**SUPPORTO TECNICO ALL'OSSERVATORIO AMBIENTALE  
PER LA COSTRUZIONE E L'ESERCIZIO DELLA  
"TANGENZIALE EST ESTERNA DI MILANO"**

**ISTRUTTORIA TECNICA**

Piano di Monitoraggio Ambientale

**ACQUE SOTTERRANEE**

### 3.2.9 TEM-PIM-TR-01 e TEM-PIV-TR-01

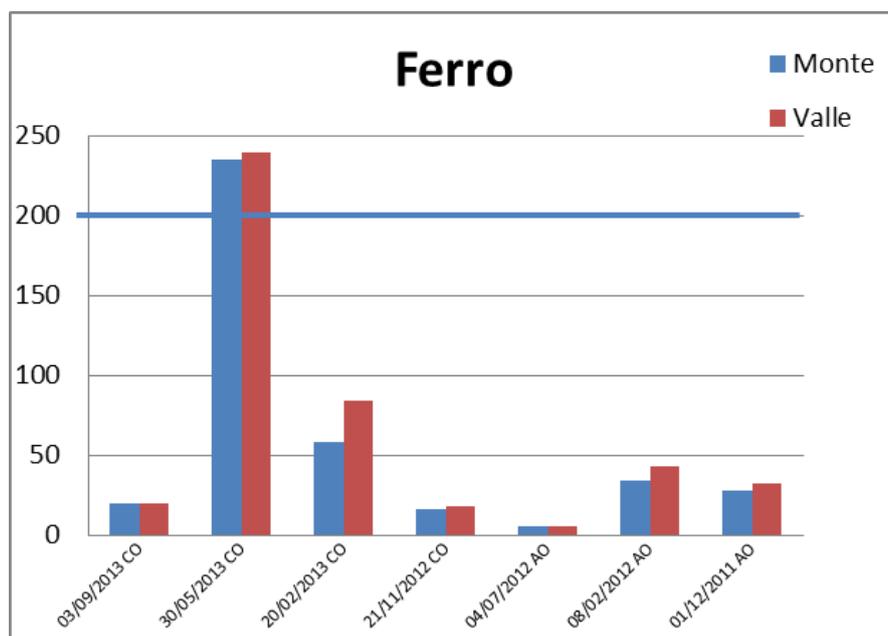
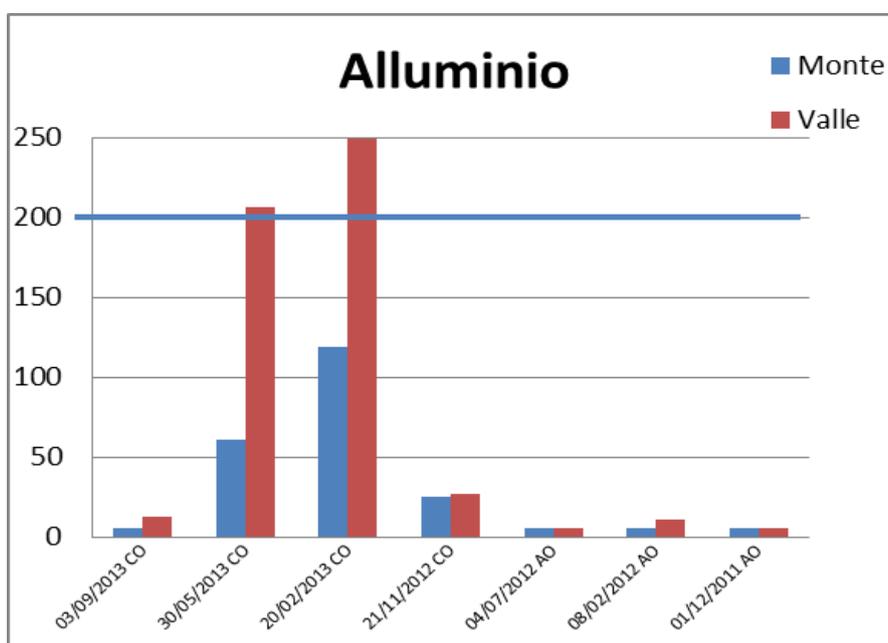
Analizzando l'andamento dei parametri Alluminio e Ferro a partire dall'ultima campagna di CO, si evidenzia una variazione delle concentrazioni rilevante a partire dal secondo trimestre di CO. Nello stesso periodo sono state avviate le lavorazioni di scavo fondazioni spalla B e scapitozzatura pali (rif. Programma Lavori maggio 2013). Si prende atto che la procedura di acidificazione e filtrazione in campo dell'aliquota destinata all'analisi dei metalli è stata messa in atto a partire dal mese di giugno 2013 (verbale del Tavolo Tecnico agli atti dell'OA del 26/06/2013)

L'aumento delle concentrazioni di Ferro e Alluminio anche presso la stazione di monte potrebbe essere dovuta alla posizione ravvicinata della stessa alle lavorazioni per la realizzazione del viadotto, anche in considerazione del fatto che in fase di AO il trend si è attestato su basse concentrazioni.

Il metodo VIP ha evidenziato nel campionamento 03 il superamento della soglia di intervento per l'Alluminio, evento già verificatosi nel campionamento 02. Anche in questa occasione CTE ha provveduto ad inviare in data 27/06/2013 la segnalazione dell'anomalia in cui è indicato che come risoluzione avrebbe effettuato una nuova campagna di misura per la verifica dell'evoluzione del fenomeno, ma il campionamento integrativo non è stato effettuato. Si chiedono chiarimenti a proposito.

Relativamente al periodo antecedente dal giornale lavori (rif. Programma Lavori maggio 2013) si rileva la presenza di lavorazioni profonde, che invece non risulta essere presente nella nota dell'anomalia e nel bollettino CO04, si chiede un riscontro.

### 3.2.11 TEM-PIM-VP-01 e TEM-PIV-VP-01

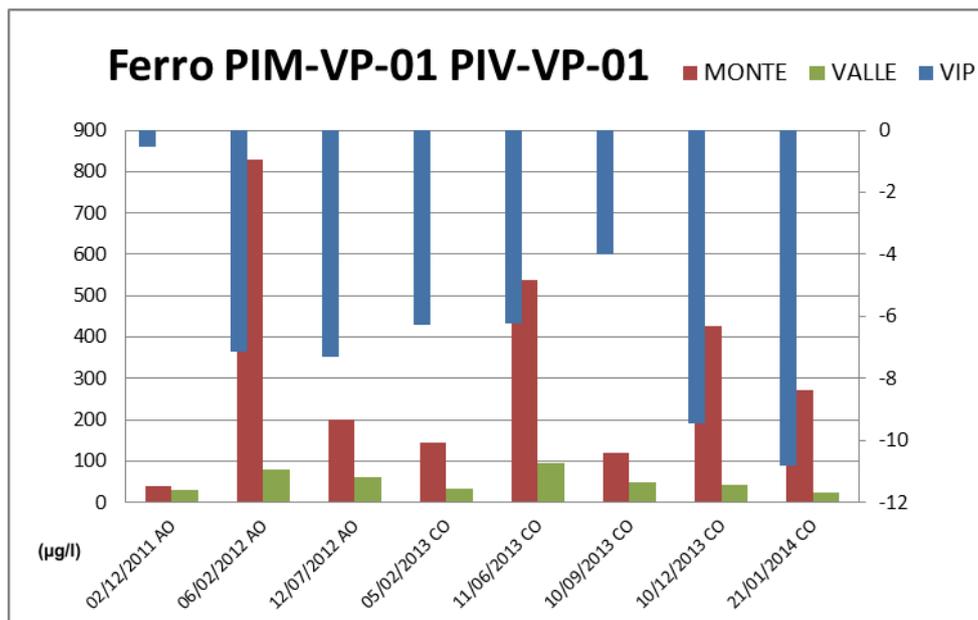
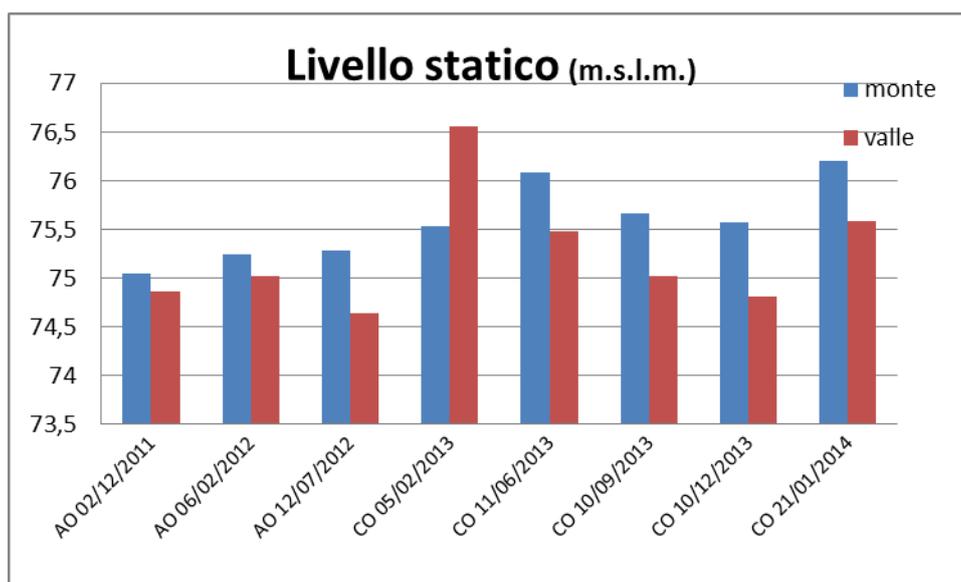
Il metodo VIP ha evidenziato nel campionamento 02 il superamento della soglia di intervento per l'Alluminio. Anche in questa occasione CTE ha provveduto ad inviare in data 05/07/2013 la segnalazione dell'anomalia in cui è indicato che come risoluzione avrebbe effettuato una nuova campagna di misura per la verifica dell'evoluzione del fenomeno, ma il campionamento integrativo non è stato effettuato. Si chiedono chiarimenti a proposito.

Singolare l'analisi dei dati con il metodo VIP per il parametro Ferro: ad eccezione della prima campagna di AO, sono stati sempre calcolati valori estremamente negativi.

Tuttavia conferme sul corretto posizionamento dei punti di monitoraggio si ottengono soffermandosi sull'andamento dei livelli statici nel corso delle varie campagne di monitoraggio.
